Resim 1: Silindir kapağının bir yeşil nokta ile işaretlenen alanının örnek görünümü (valf yayları doğru).

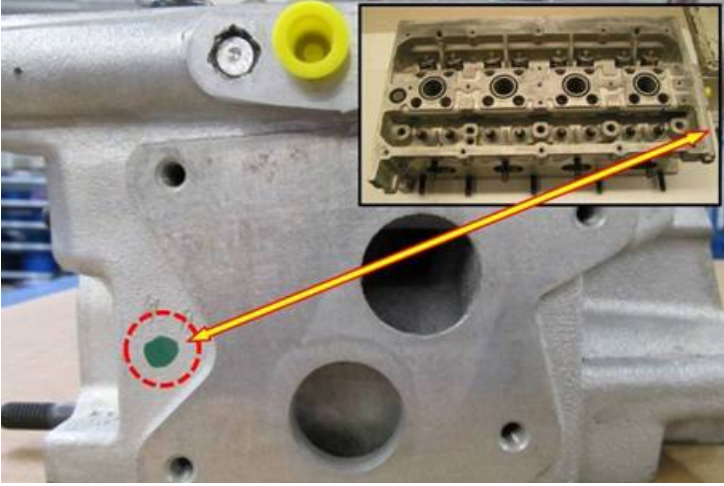
Silindir kapağı, 2013 yılından önce değiştirildiyse silindir kapağının yan tarafında bir yeşil nokta olup olmadığını kontrol edin (bkz. Resim 1). Silindir kapağında bir yeşil nokta varsa valf yayları doğru monte edilmiştir.

YP Satış sadece iyileştirilmiş parçaları sevk etmektedir. İyileştirilmiş parçalar, silindir kapağının yanındaki yeşil bir nokta ile tanımlanabilir (bkz. Resim 1).
